CAAC 适 航 指 令

编号: CAD2000-B212-02

一. 标题: 贝尔 212 型直升机旋翼主轴和轴颈的使用寿命

图 2 开口环槽/花键交接处

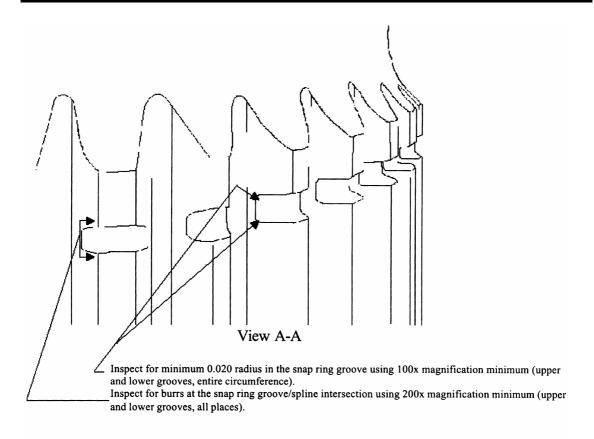
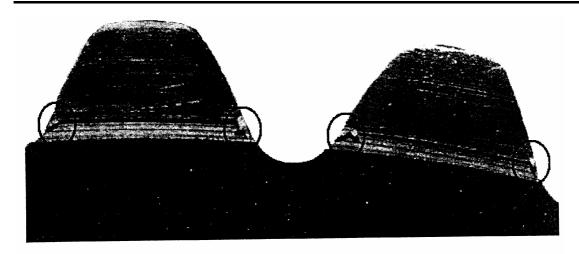
用最少 100 倍放大率检查, 开口环槽内的半径是否最小 0.020 英寸(上下槽,整个圆周范围)。 用最少 200 倍放大率检查开口环槽/花键交接处是否有毛刺(上下槽,所有区域)。

从开口环槽下视的剖视图 在开口环槽/花键交接处的典型毛刺 用最少 200 倍的放大率检查毛刺
